Notat – Kunnskapsgrunnlaget Forberedende arbeid Oslo S og Biskop Gunnerus gate 14b

| Prosjekt: | Oslo S – Forberedende arbeider | Prosjektnr.: | 10227859-403 |
| Kunde: | Bymiljøetaten | Prosjektleder: | Helge Gidske Naper |

Figur 1: Reguleringsplan med tilkomst for varelevering igjennom felt E1 samt tilkomst for Bane Nor sine servicebiler gjennom felt B3.

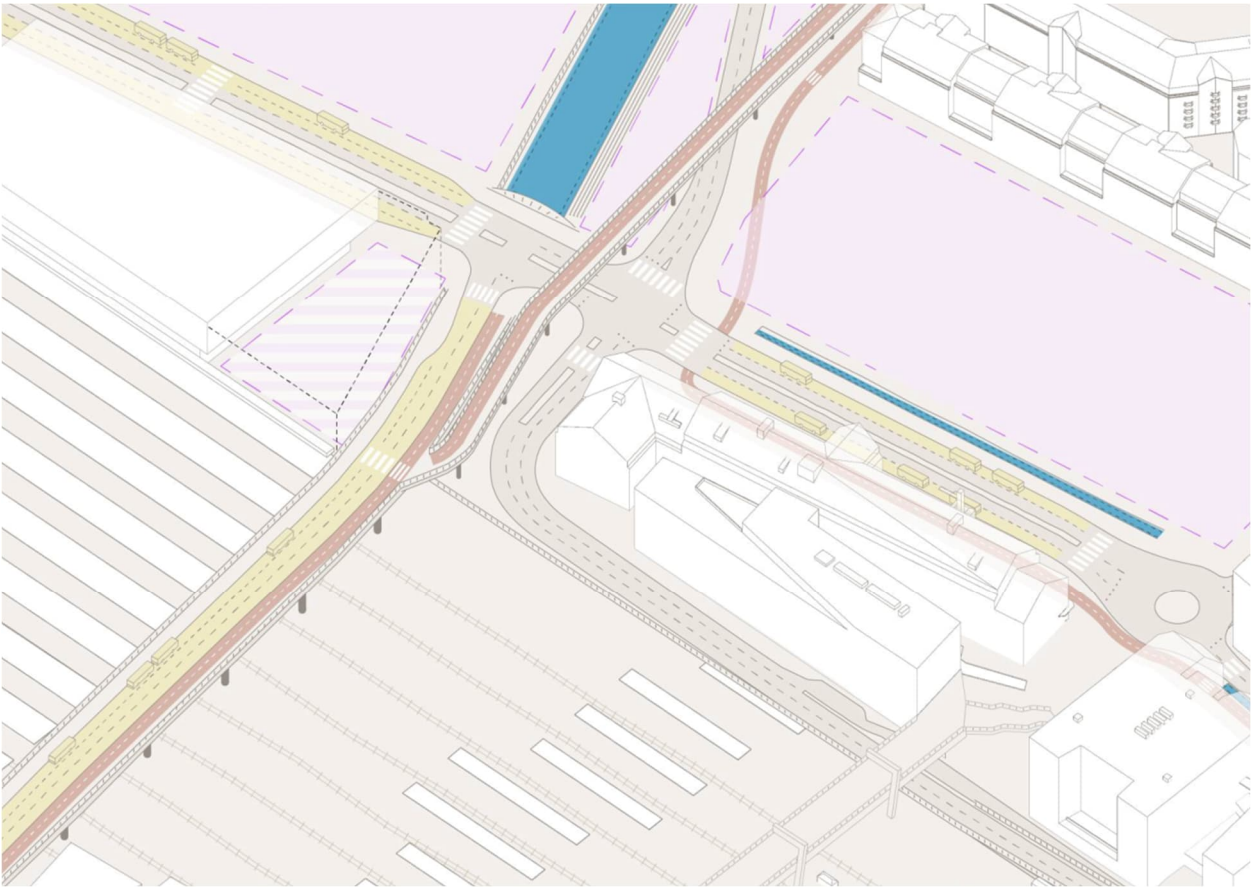
Generelt for alle systemene gjelder at Bane Nor trenger tilgang til sporområdet for servicebiler og dette sikres i felt B3 på reguleringsplanen vist i figur 1.

Kommentarene for varelevering til BG14b har forutsatt den planlagte plasseringen i det sørøstre hjørnet av BG14b.

Figur 2: System 2 fra kunnskapsgrunnlaget «Forberedende arbeid Oslo S»

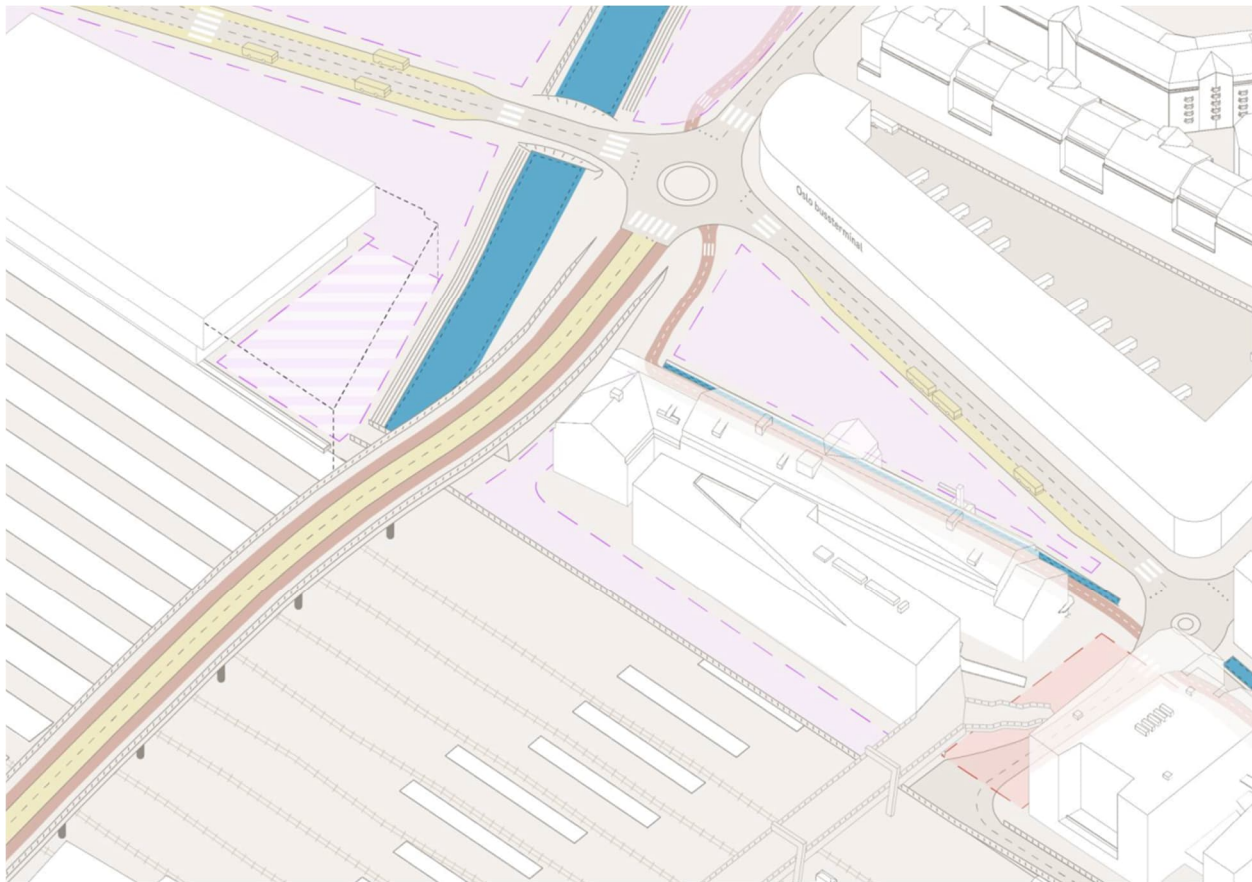
For system 2 må også kjørebane for varelevering hensynta Bane Nor sin tilkomst for servicebiler og dermed plasseres i området ved felt E1 (se figur 1). Sweco har målt frihøyden til å være omtrent 4,1 meter for system 2. Dette er målt i innerkurven av innkjøringen, fra kote 3,5 opp til underkant brukonstruksjon. Sweco tar også forbehold om at det i senere detaljeringsfaser kan bli nødvendig å heve ytterkant vei i Kong Håkon 5.s gate for å imøtekomme annen infrastruktur eller overvannshåndtering, og da kan tilgjengelig frihøyde bli redusert. Forutsatt konstruksjonstykkel på Nylandsbrua kan også i en senere fase bli nødvendig å øke som vil redusere tilgjengelig frihøyde. Som nevnt tidligere er den nedrampede bruløsningen i system 2 basert på fraviksgodkjenning, men gitt at dette ikke godkjennes må løsningen endres og det kan også redusere tilgjengelig frihøyde.

Snumuligheter for varelevering må sikres innenfor tomten til BG14b.

For system 2 er senterlinje i Schweigaards gate hevet med rundt en meter til omtrent kote 4,5 ved BG14b. Tverrfall i Schweigaards gate ved krysset med Nylandsbrua bør ha fall mot nord slik at det har samme fallretning som lengdefallet på Nylandsbrua. Dermed vil bakkant fortau mot BG14b være høyeste side av Schweigaards gate i nærheten av krysset. I denne detaljeringsfasen kan man anta en kote på bakkant fortau mellom 4,5 og 5,0 meter, men i senere detaljeringsfaser kan tilpasning mot annen infrastruktur og overvannshåndtering gjøre at koten endres og en økt høydeforskjell mellom bakkant fortau og BG14b kan ikke utelukkes.

Figur 3: System 3 fra kunnskapsgrunnlaget «Forberedende arbeid Oslo S»

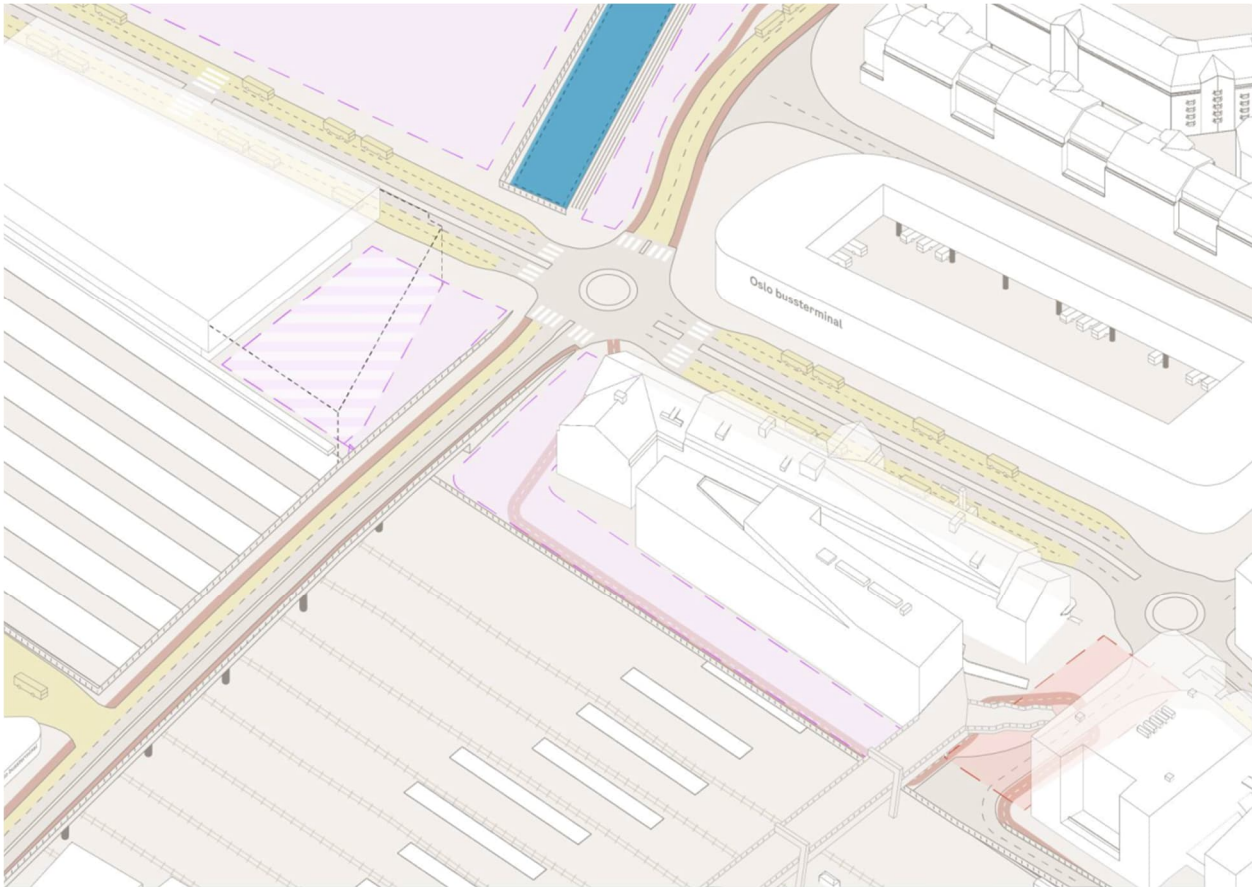
For system 3 må også kjørebanelen for varelevering hensynta Bane Nor sin tilkomst for servicebiler og dermed plasseres i området ved felt E1 (se figur 1), likt som for system 2. For system 3 er frihøyden basert på kunnskapsgrunnlaget tilstrekkelig, men Sweco tar forbehold om at det i senere detaljeringsfaser kan bli nødvendig å heve ytterkant vei i Kong Håkon 5.s gate for å imøtekomme annen infrastruktur eller overvannshåndtering, og da kan tilgjengelig frihøyde bli redusert. Forutsatt konstruksjonstykkelse på Nylandsbrua kan også i en senere fase bli nødvendig å øke som vil redusere tilgjengelig frihøyde. Åpning av Akerselva må avsluttes langt nok nord for å gjøre plass til varelevering inn til BG14b.

Tilkomst for varelevering for BG14b og Schweigaards gate 15B må ivaretas ved en eventuell omlegging av Kong Håkon 5.s gate over Annette Thommessens plass. En mulig løsning er tilkomst via avkjørsel i svingen fra Nordenga bru og inn på Annette Thommessens plass, men det er heftet usikkerhet om en slik løsning vil godkjennes.

Snumuligheter for varelevering må sikres innenfor tomten til BG14b.
